**Forum mondial de l'harmonisation
des Règlements concernant les véhicules**

Règlement ONU n° 16 (Ceintures de sécurité)

**Proposition de série 10 d'amendements au Règlement
ONU n° 16 (Ceintures de sécurité)*****Communication de l'expert du Japon**

Modèle A
(voir par. 5.2.4 du présent Règlement)

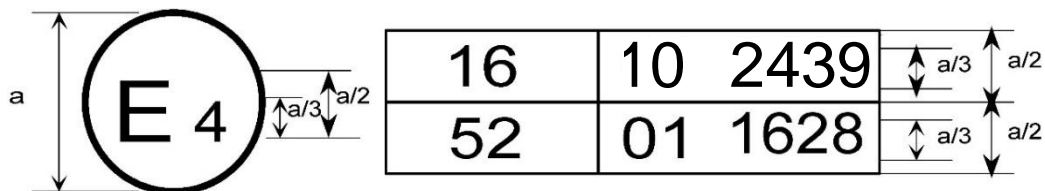
La marque d’homologation ci-dessus ... modifié par la série 10 d’amendements.

Figure 1

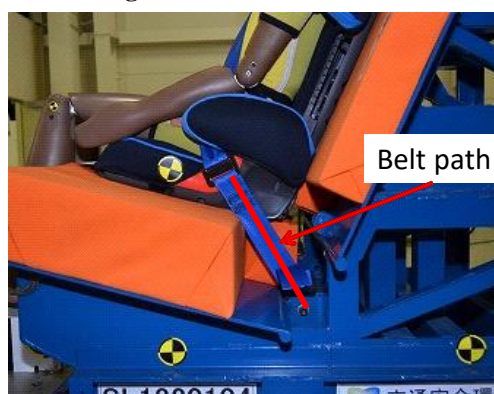
1. Le passage de la sangle entre l'ancrage effectif et la boucle est normalement rectiligne, comme c'est le cas sur la banquette d'essai décrite dans le Règlement ONU n° 129 (fig. 1). Néanmoins, sur certains véhicules commercialisés, le passage de la sangle entre l'ancrage effectif et la boucle n'est pas rectiligne, mais arrondi autour de l'assise du siège (fig. 2).

Figure 2

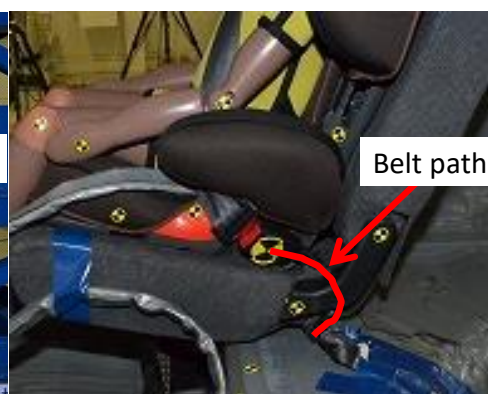
2. Lorsque le passage de la sangle entre l'ancrage effectif et la boucle n'est pas rectiligne, le déplacement vers l'avant des occupants peut être considérable en cas de choc avant. Si un occupant est assis dans un siège rehausseur fixé au moyen du système ISOFIX, dans certains cas, la ceinture peut remonter jusqu'au cou ou l'occupant peut glisser vers le bas (comme indiqué dans le document informel GRSP-69-24). Ces phénomènes augmentent le risque de blessure cervicale ou abdominale pour l'enfant. En outre, les blessures thoraciques sont plus graves. La figure 3 illustre la relation entre le mou de la sangle de la boucle et l'accélération maximale du thorax du mannequin à 3 ms pour deux types de systèmes de retenue pour enfants. Lorsque le mou de la sangle de la boucle est supérieur à [50] mm, l'accélération maximale du thorax approche les critères énoncés dans le Règlement ONU n° 129 pour un système de retenue pour enfants. Lorsque le mou de la sangle de la boucle est supérieur à

- 8.2.3.1 L’écart entre la longueur réelle de la sangle et la distance rectiligne qui sépare les points EA et Bd doit être inférieur ou égal à 50 mm.
- Le véhicule physique, des pièces du véhicule, des dessins ou des données 3D, au choix du constructeur, peuvent être produits à l’appui du respect des prescriptions ci-dessus.

Figure 3

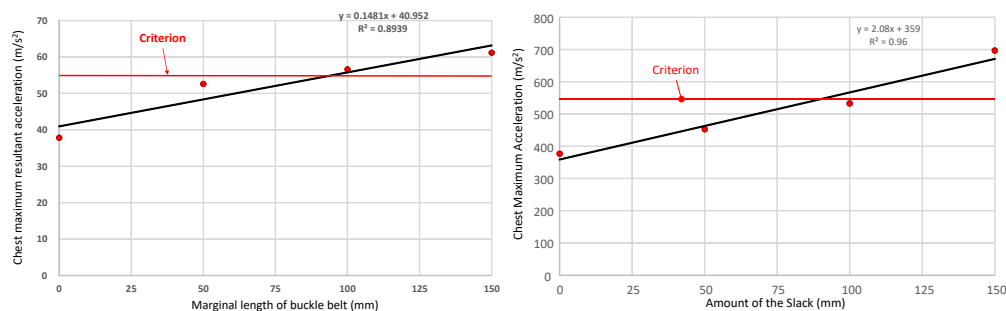
[80] mm, l'accélération maximale du thorax approche les critères énoncés dans le Règlement ONU n° 129 pour un système de retenue pour enfants.
